**REPUBLICA DE CHILE
SERVICIO DE EVALUACION AMBIENTAL
REGION DE LA ARAUCANIA**

MATERIA: Pertinencia de ingreso al SEIA DIA Proyecto "Plan de Cierre del Vertedero de Curacautín"

RESOLUCIÓN EXENTA N°_107_/2018

Temuco, 16 de marzo de 2018

Figura 2. Diseño celdas de disposición de RSD en E4A. (Mixto)

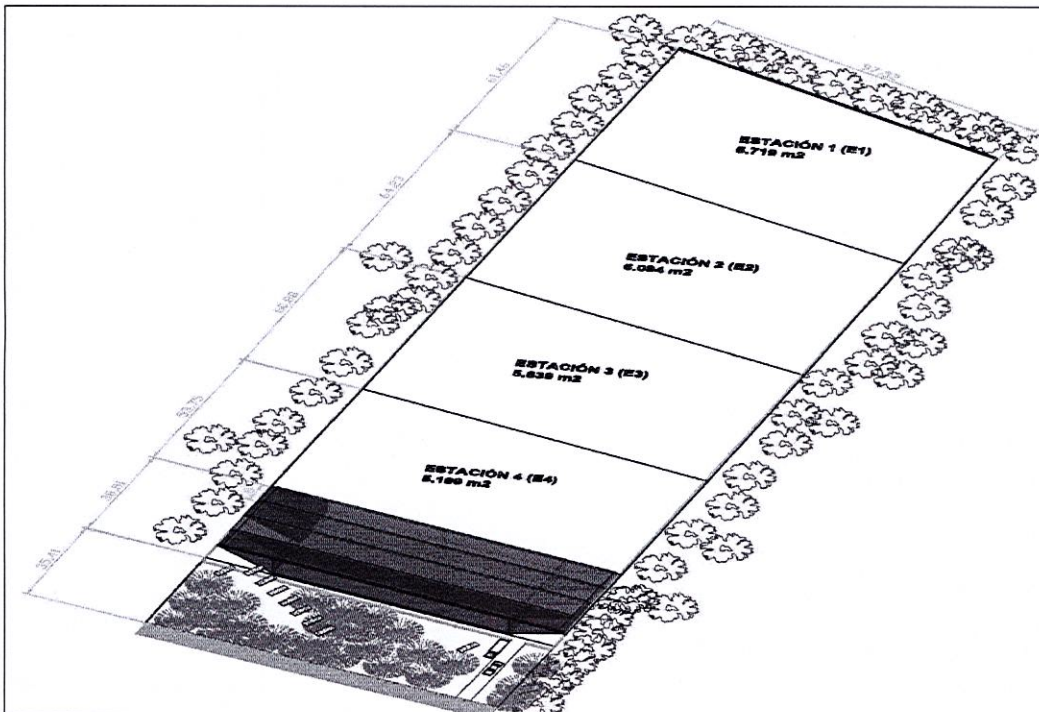
El método la incorporación de los RSD en la zona de Ampliación de la Estación N° 4 (E4A) será a través de un Método mixto; de trincheras o zanjas con método en altura. Esto a modo de aprovechar el área disponible del terreno y alargar la vida útil del Vertedero de Curacautín.

Cada celda estará conformada por el volumen de residuos sólidos compactados y su cobertura diaria. Al término de cada jornada de trabajo, los residuos sólidos compactados (incluida el área de trabajo) se cubrirán completamente con cobertura de material de 15cm de espesor y su compactación será tal que la cobertura de la celda tendrá una conductividad hidráulica no mayor de 10⁻⁴ cm/s.

Parámetro	Valor
Nivelación preparatoria	2%
Profundidad de la celda (zanja)	3m
Altura de la celda (celda en altura)	50cm
Cobertura de la celda	15cm
Ancho de la celda	8m
Pendiente de la celda	1:4
Densidad	0,6ton/m ³

De esta manera, se está manteniendo sobre la superficie del terreno el mismo diseño de celdas programado en el Proyecto Inicial de cierre (0,5m de altura de celdas), con los mismos parámetros de diseño, con la diferencia que además cada celda de 8 metros de ancho considera primeramente la construcción de una zanja o trinchera de disposición de una profundidad de 3 metros (Ver Figura 2 siguiente), lo cual no afectara la napa freática, toda vez que esta se encuentra a mucho mayor profundidad, lo cual fue demostrado en análisis estratigráfico y certificado de laboratorio presentado en la Adenda. Además, en noviembre 2017 se ha realizado una calicata en el sector proyectado de la E4A, de 6 metros de profundidad, sin encontrar vestigios de napa de agua subterránea, cumpliendo de esta manera por lo menos con 3 metros de distancia entre el sello del vertedero y la napa de agua, lo que es exigido en el D.S.189/2008 (Ver Anexo 5; fotografías calicata en E4A realizada en noviembre de 2017).

- En lo que respecta al aumento de volumen de disposición se considera que no es significativo desde el punto de vista ambiental, toda vez que obedece a una optimización de las áreas de distribución, siempre manteniendo la condición de cierre asociada a la cota 742 m.s.n.m. lo que

Figura 3. Pozos de monitoreo de aguas subterráneas.

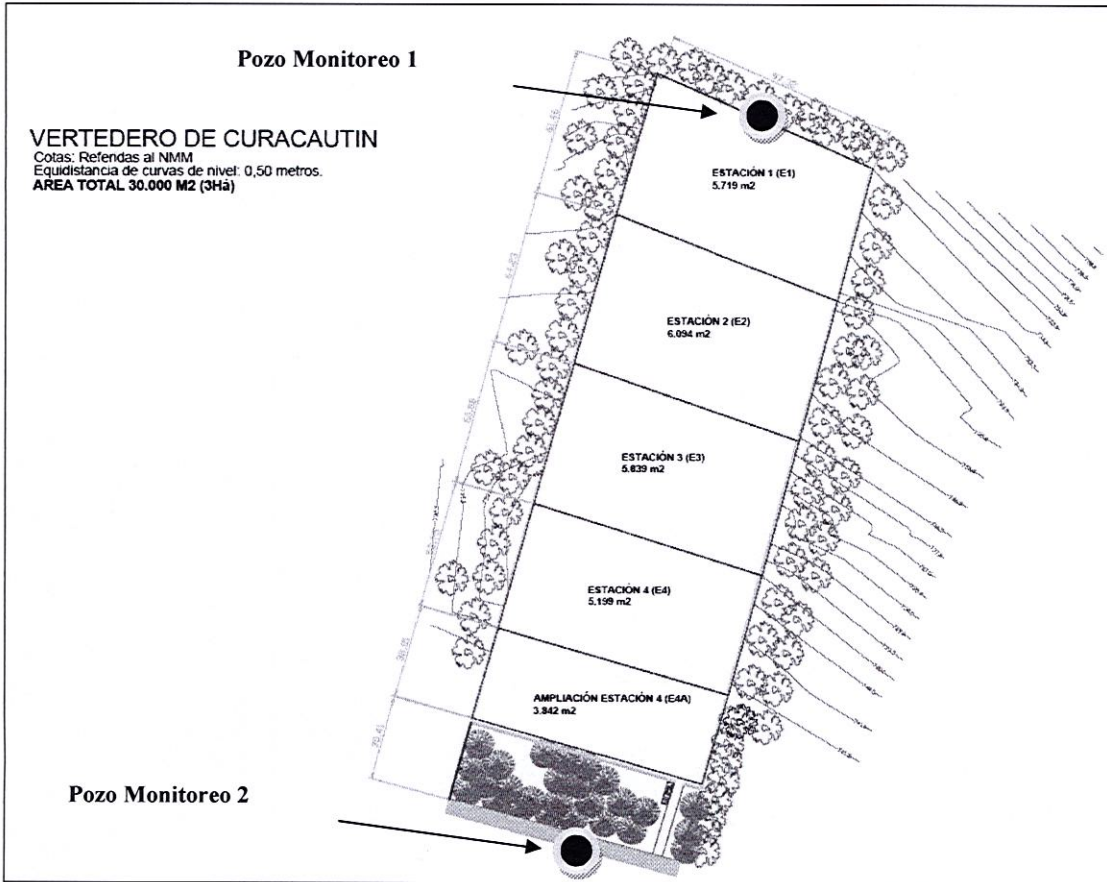
Señalar también, que el Municipio de Curacautín se compromete a realizar con laboratorios certificados; muestreos semestrales de aguas subterráneas (parámetros físico-químicos de acuerdo a lo establecido en el Art. N°47 del D.S. 189/2005), tanto en el pozo de monitoreo ya construido en la Estación 1 al interior del vertedero, como en el pozo de monitoreo 2 a construir una vez cerrada las Estación 4 ampliada lo que corresponde al cierre definitivo de la instalación. (Ver Figura 3 siguiente)

Figura 4. Nueva ubicación Instalación de Faenas.

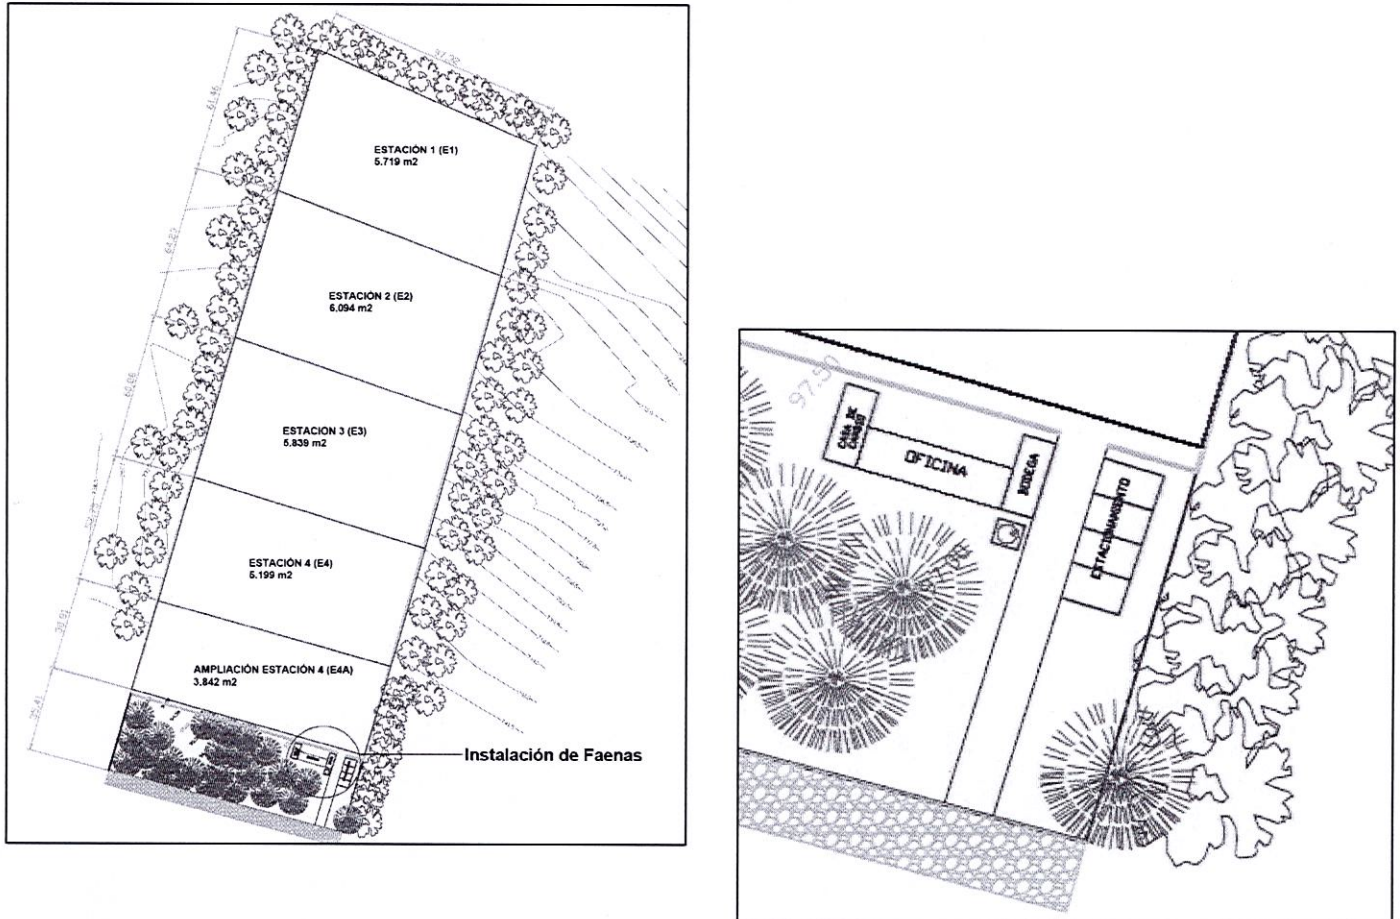
Dado que la ampliación de la Estación 4 considera ocupar el área inicial destinada para la instalación de faenas, de acuerdo a Anexo 10 Layout IF de la Adenda, esta se implementaría en el sector actual donde se encuentra el contenedor marítimo tipo oficina de control de acceso, manteniendo las mismas instalaciones señaladas en dicho Anexo 10. Lo anterior se puede observar en la Figura 4 siguiente:

- La relocalización de la instalación de faenas, no se considera un ajuste significativo, toda vez que son instalaciones de carácter provisoria y que se emplazarían en un área ya intervenida para parte de estos fines.
- Los ajustes en las condiciones del proyecto no alterará el sistema de manejo de los lixiviados generados, manteniendo siempre el mismo criterio de manejo recolección y reinyección.
